**Modulo per la presentazione delle osservazioni per i piani/programmi/progetti sottoposti a procedimenti di valutazione ambientale di competenza statale**

Codice procedura (ID\_VIP/ID\_MATTM) 5953

Oggetto: Deposito GNL nel porto di Napoli

**OSSERVAZIONI** al «**Punto 10 - Popolazione e Salute Umana**» relative ai documenti integrativi richiesti dalla Commissione VIA al Promotore del progetto per la costruzione di un Deposito GNL sul Molo Vigliena nel Porto di Napoli, nell'ambito del Procedimento di Istruttoria VIA [ID\_VIP 5953] Doc. No. P0020206-1-H3 Rev. 0 - maggio 2022).

*Figura 1- 1: 99.8 Percentile delle Concentrazioni Orarie di NO<sub>2</sub> - Comuni ricadenti entro l'isolinia pari a 6 µg/m<sub>3</sub>*

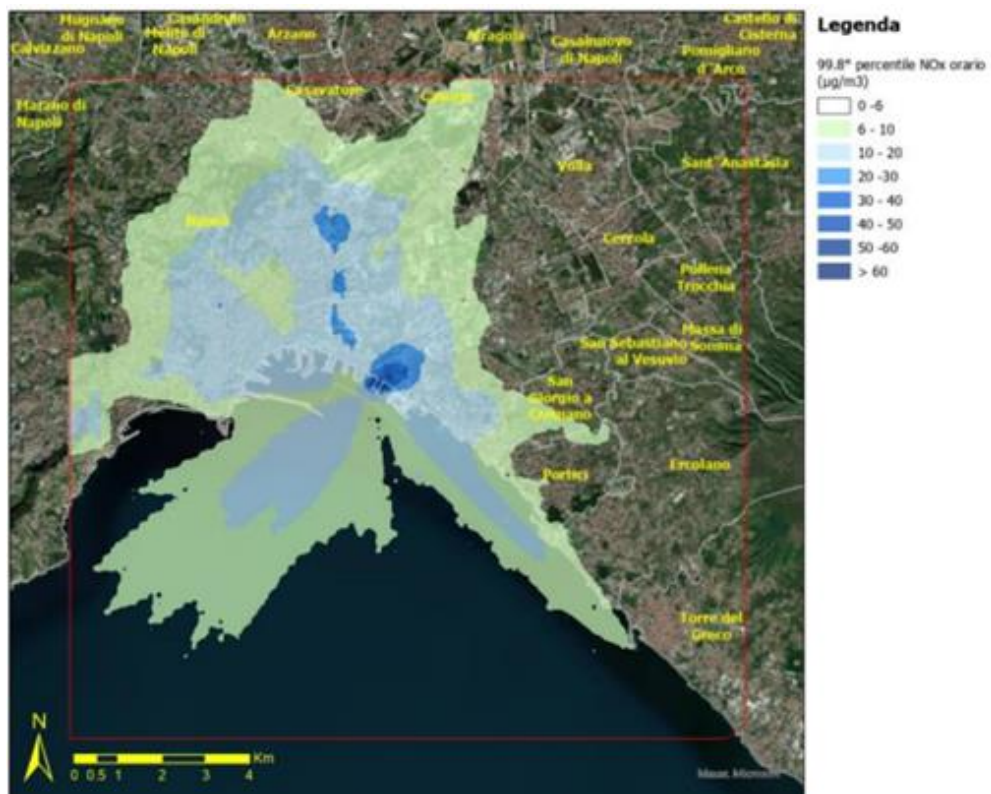
Come risulta evidente dalla figura 1 la concentrazione massima si verifica proprio nell'Area Orientale della città di Napoli e nel tratto portuale, proprio nel sito dove è previsto il Nuovo Deposito GNL che si aggiunge ad altri impianti operanti nella Darsena Petroli.

- 9) L'indagine esibisce una mappa delle concentrazioni orarie di NO<sub>2</sub> (fig. 11.1. 98,08 Percentile delle concentrazioni orarie di NO<sub>2</sub>) nell'area del golfo di Napoli omettendo di segnalare che le concentrazioni massime (< 60 nella legenda colorimetrica) riguardano proprio la zona Orientale di Napoli;

Figura 2: Malattie Polmonari croniche ostruttive per città e distretti sanitari (Anno 2005). Fonte: Asl

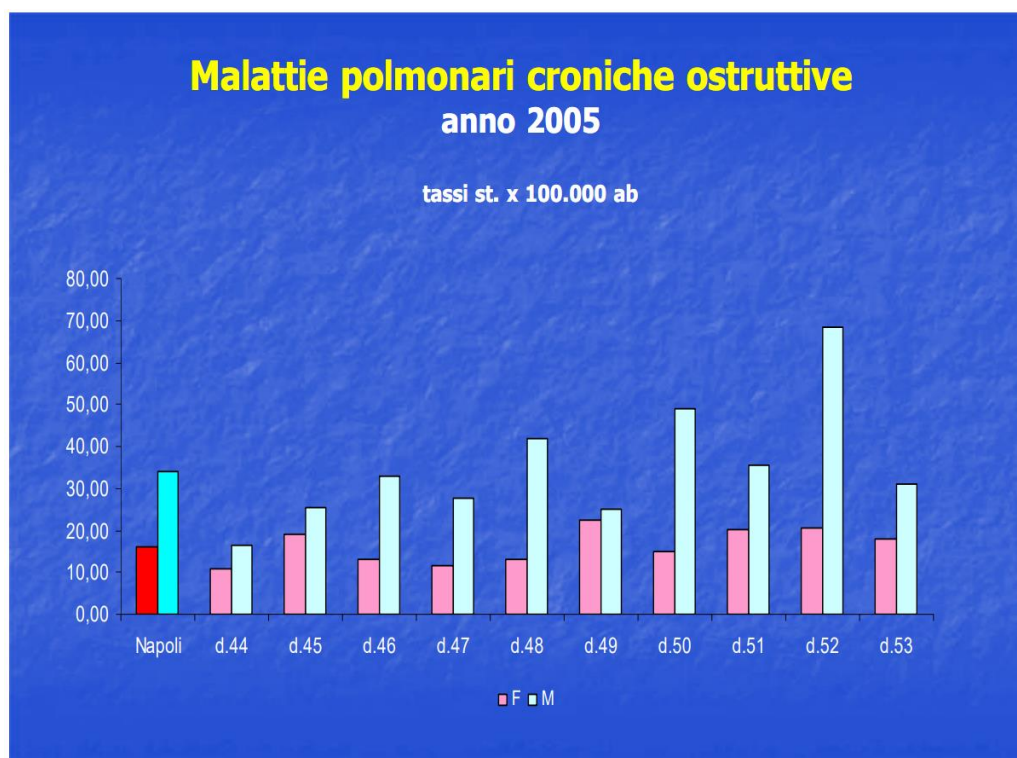
Nel passaggio nel quale si minimizza l'effetto di Nox, Fox e Co, si afferma che le esalazioni previste dall'impianto non sarebbero cancerogene ma creerebbero reazioni irritative delle mucose respiratorie e aggraverebbero le manifestazioni asmatiche e di insufficienza cardiorespiratoria. Non tenendo conto, però, che questo aggravio di patologie colpirebbe una popolazione che già presenta un tasso di malattie respiratorie e relativa mortalità tra i più alti della città, come da limitati ma significativi dati del Rencam prodotto dall'ASL napolil nel periodo 2004/2005 (Cfr. Figura 2). **Si ammette, quindi la possibilità di arrecare un peggioramento delle condizioni respiratorie e relativa mortalità della popolazione per consentire un impianto industriale?**

- 1) messo in atto il progetto GNL a Vigliena, la curva di mortalità dovrà necessariamente innalzarsi a livelli ancora più elevati;
- 2) questo incremento di patologie si programma in un'area urbana che non è semplicemente una «Area Portuale», come descritto per assimilazione nello stesso documento in maniera superficiale nel paragrafo 11.2.1 (pag.119).

- 10) La relazione riduce gli effetti dei gas analizzati a reazioni irritanti e fenomeni di aggravamento di condizioni respiratorie come l'asma o l'insufficienza respiratoria senza considerare che, pur valutando solo tali aspetti, esse sarebbero elementi di ulteriore letalità in una situazione documentata di alta incidenza di malattie respiratorie (RENCAM pubblicato sul sito del Comune di Napoli relativo anni 2004-2005 - distretto 52-attuale ds 32);
